Autorité environnementale

Avis délibéré de l'Autorité environnementale sur la démolition des anciens établissements de santé de Saint-Hilaire du Touvet (38) et la renaturation du site

n°Ae: 2016 - 43

Figure 2 : extrait de la modification du plan de zonage du PPRN (source : étude d'impact)

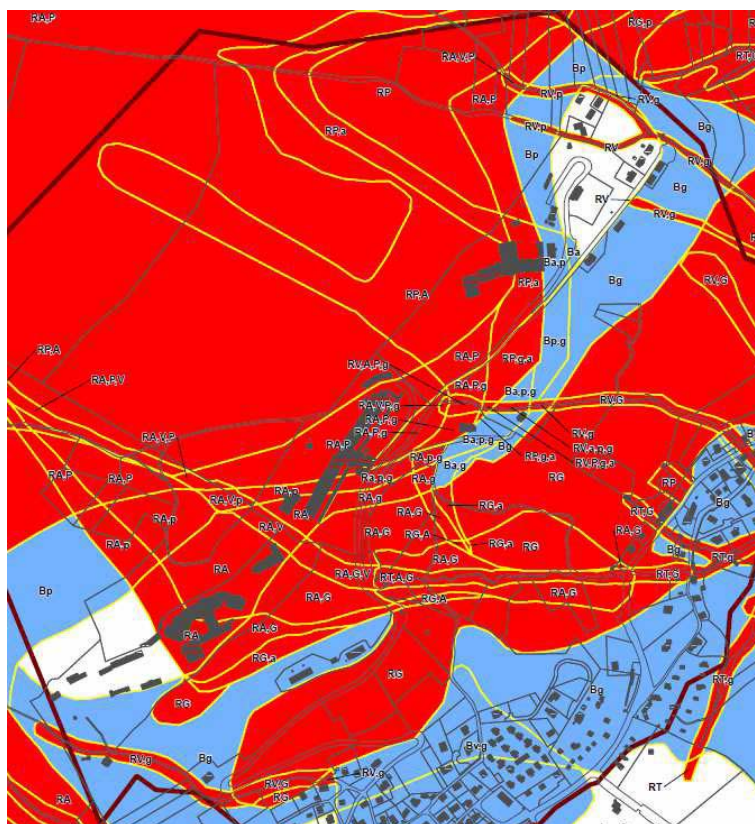
Ces trois établissements sont situés en zone rouge du plan de prévention de risques naturels (PPRN)⁵ de la commune et sont concernés par des risques d'avalanches, de chutes de blocs et de pierres et de glissement de terrain. Le PPRN n'est pas présenté dans le dossier, alors qu'il constitue le fondement du projet de délocalisation puis de démantèlement des établissements.

Pour la complète information du public, l'Ae recommande de joindre au dossier d'enquête publique les éléments pertinents du plan de prévention des risques naturels de Saint-Hilaire du Touvet.

Le PPRN de Saint-Hilaire-du-Touvet, approuvé par arrêté du 29 mars 2013 a classé en zone rouge la quasi-totalité du site, à l'exception du secteur sud.
